新北市政府工務局 107 年 04 月份建築管理法規研討會議紀錄

時間：中華民國 107 年 04 月 18 日（星期三）下午 3 時 0 分

提案一

提案一附件

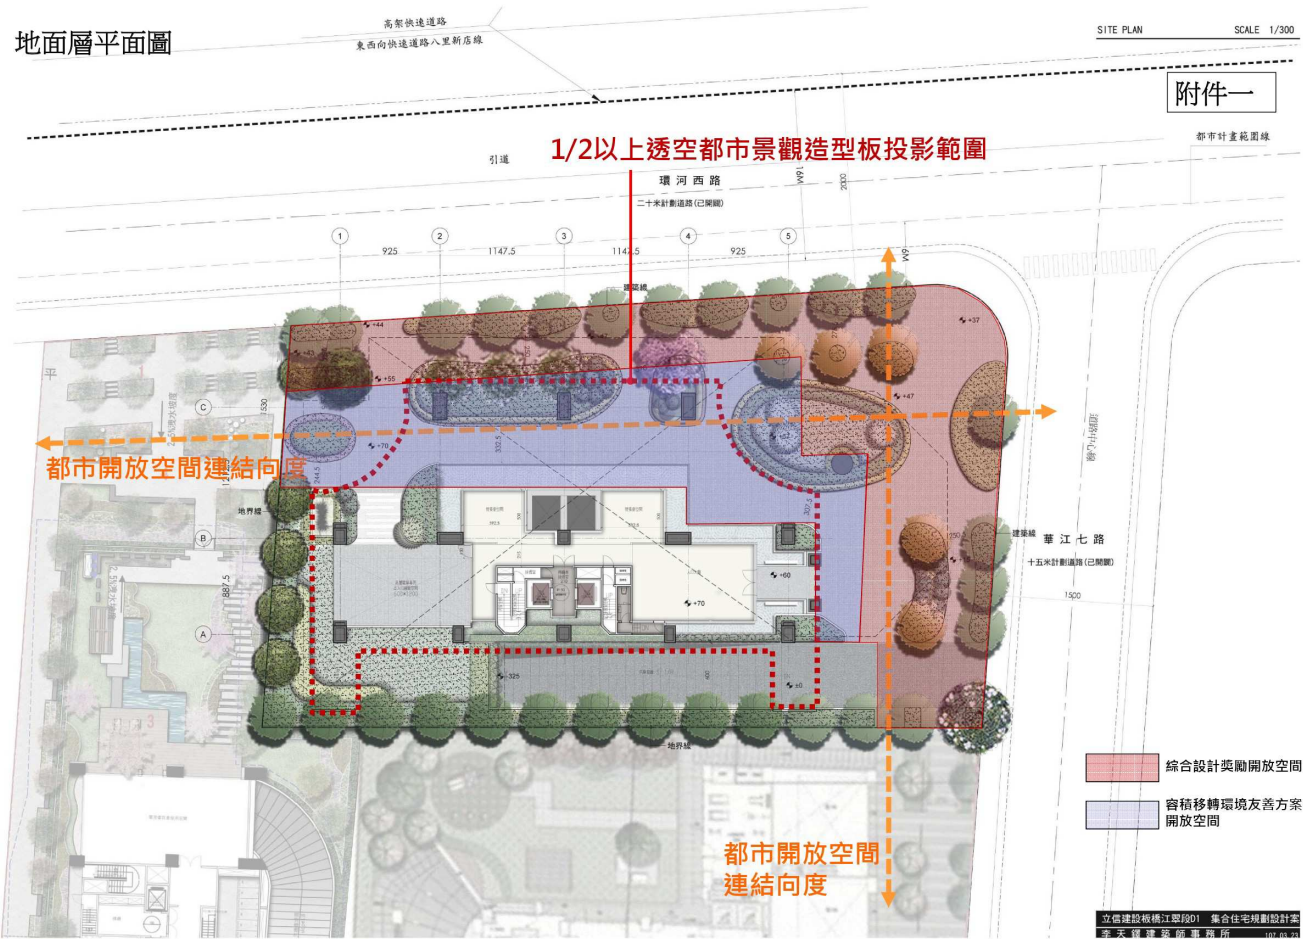
- 一、因都市設計審議時考量開放空間之延續性，要求應比照鄰地留設沿街式開放空間，作為容積移轉之環境友善方案供公眾使用。因該開放空間經由建築底部穿越通過，考量整體都市空間品質及建築造型，特於前開容移友善回饋方案之開放空間上方設置一透空達 1/2 以上之都市景觀造型板，因該都市景觀造型板範圍非供居室使用，是否得依內政部台內營字第 8984527 號函「…上開結構性過樑部分之水平投影面積，應計入建築面積；因其非供居室使用，得不計入各層樓地板面積」之精神，計入建築面積計算，但無須檢討樓地板面積及容積樓地板面積？提請討論。

按建築技術規則並無「造型版」之定義與規範；另得否計入建築面積應依同規則建築設計施工編第 1 條第 3 款等相關規定，非可任意為之。若該「造型版」具有遮陽板功能，請標示為「遮陽板」，並依相關規定檢討。

序號 1-4-24 圖例

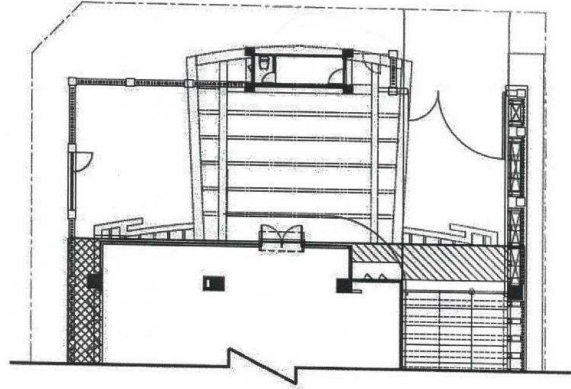
24	1-4-24	一層出入口設置造型框架，請依下列事項檢討： (一)出入口造型框架之投影面積均應計入建築面積。 (二)出入口造型框架之圍塑面積應小於建築面積(設計遮蔽率)之30%。 (三)出入口造型框架應有2/3以上透空；透空部分不得加設任何頂蓋構造物。(詳後附圖) (四)前開內容由起造人切結出入口造型框架不得加設頂蓋，並納入規約(草約)、注意事項附表及執照圖說中加註，及列入產移轉交代。
----	--------	---

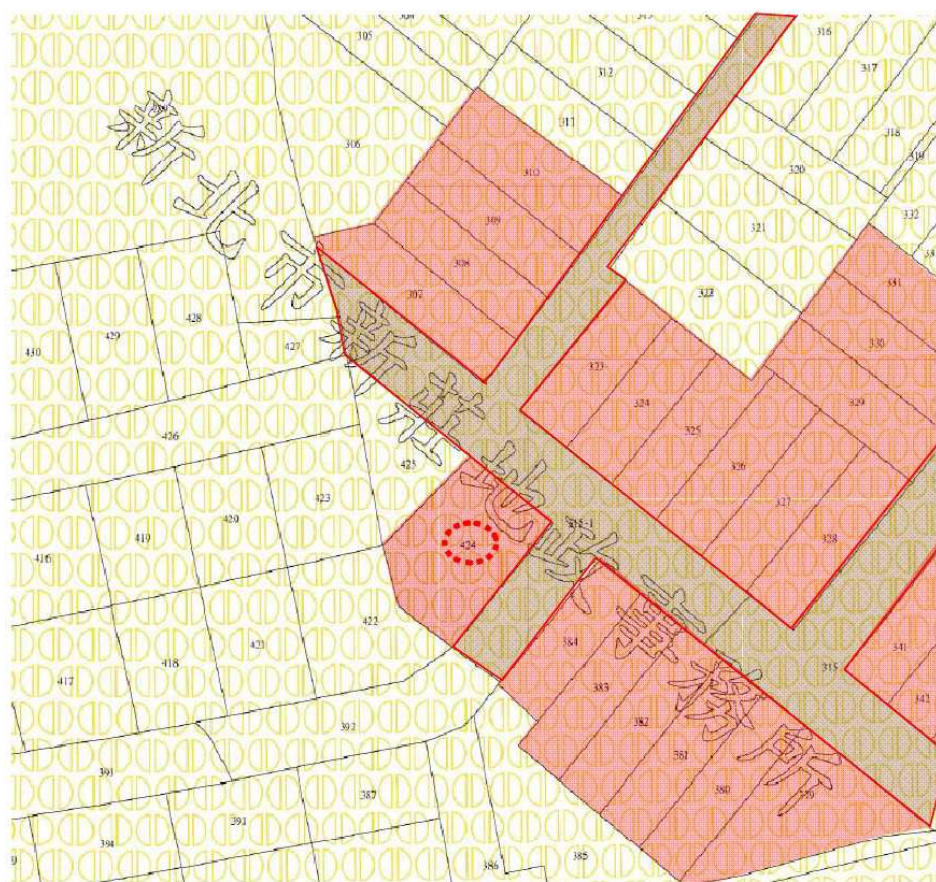
- 一、「建築基地法定空地分割辦法」發布實施前已領有使照且已分割之基地，依原核准圖說各棟建物分別及合計檢討建蔽率之結果，均小於興建當時規定之建蔽率，故其個別基地均無須供他基地平均計算建蔽率使用。況新建建築面積若小於原建築面積者，更無重複使用法定空地之虞。
- 二、若無內政部 86 年 8 月 19 日台內營字第 8606271 號函、78 年 7 月 7 日台內營字第 720403 號函釋不得新建或增建之情形，且符合 99 年 6 月 10 日府簽批示「臺北縣建築基地於建築基地法定空地分割辦法發布實施前完成法定空地地籍分割土地申請新建、增建及改建檢討處理原則」第三點前段規定者，建議得就申請基地範圍單獨檢討，辦理拆除全部建築物後申請新建，提請討論。

請建築師公會參考個案案例，繪製圖例，送工務局依程序簽核後函請公會週知所屬會員。
